水利工程快速棲地生態評估表

基本資料	紀錄日期	114.01.16	填表人	巴亞斯•馬賴
	當日天氣	陰天		
	水系名稱	酸柑排水 (秀姑巒溪支流)	行政區	花蓮縣玉里鎮
	工程名稱	酸柑排水出口段及大禹排水台九線以東段治理工程	工程階段	☐ 提報階段 ☒ 規設階段 ☐ 施工階段 ☐ 維管階段
	調查樣區	酸柑排水	位置座標	(TWD97)X：284134 Y：2584212
	工程概述	出口背水堤新建、護岸新建、排水出口新建閘門、堤後排水出口新建閘門、排水出口導流堤新建		
現況圖	☐ 棲地定點連續周界照片 ☐ 工程施工照片 ☒ 水域棲地照片 ☒ 水岸及護坡照片 ☐ 水棲生物照片 ☐ 相關工程計畫索引圖 ☐ 其他 _____

酸柑排水出口段及大禹排水台九線以東段治理工程生態檢核表 規劃設計階段附表

現場勘查紀錄表

防汛道路旁大喬木

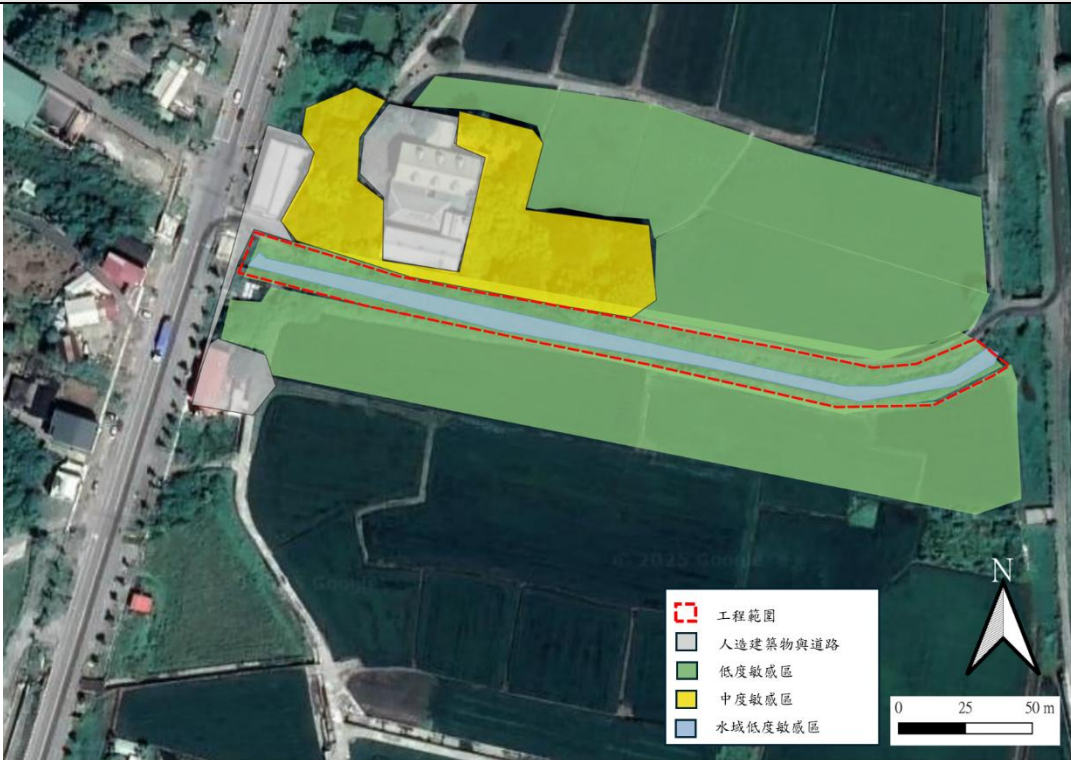
3. 施工時機具出入防汛道路，道路旁的大喬木之枝幹可能受機具拉扯至斷枝，影響生長；建議評估機具高度，若有拉扯樹枝之可能，請先行修枝。
